改善箇所説明図

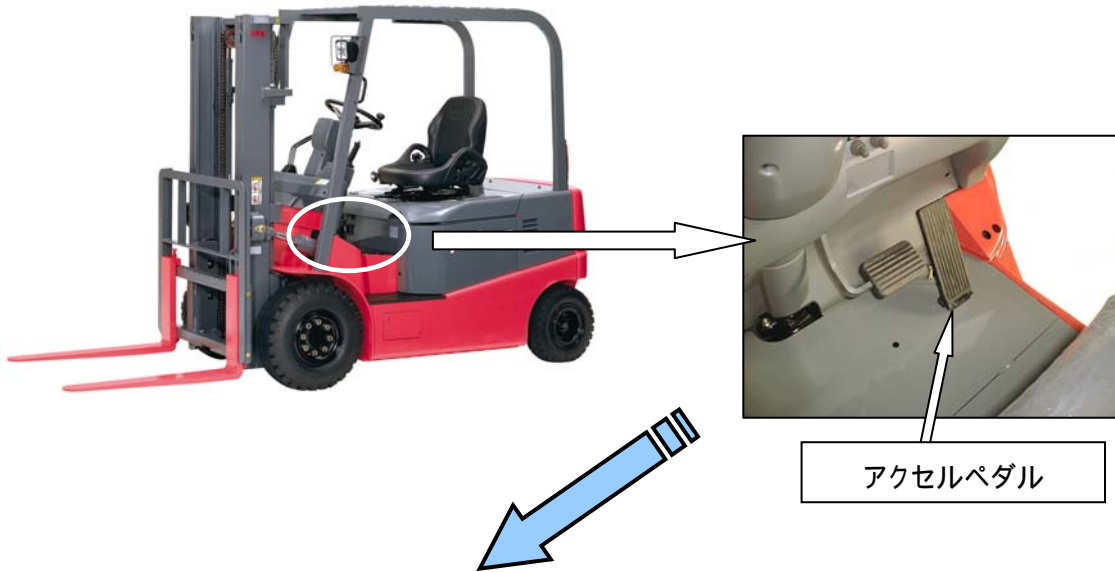
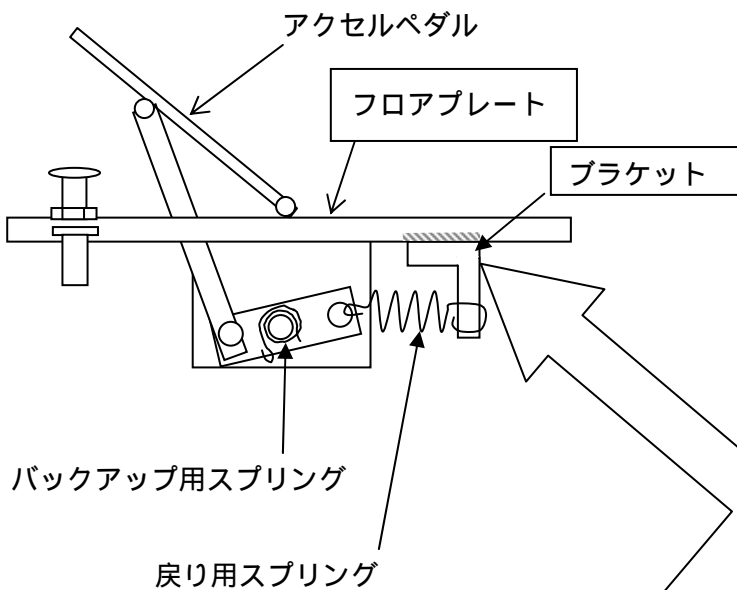
不適合発生箇所

アクセルペダルの戻り用スプリングを支持するブラケットの溶接が不適切なため、ブラケットの溶接が外れるものがある。そのため、戻り用スプリングが機能せず、バックアップ用のスプリングのみとなり、アクセルペダルの戻りが悪くなり、最悪の場合、アクセルペダルが戻らず原動機の回転が下がらなくなるおそれがある。

全車両、フロアプレートをブラケットが適切に溶接されたものと交換する。

識別：白色のペイントをブラケットのスプリング支持穴の近辺に塗布する。
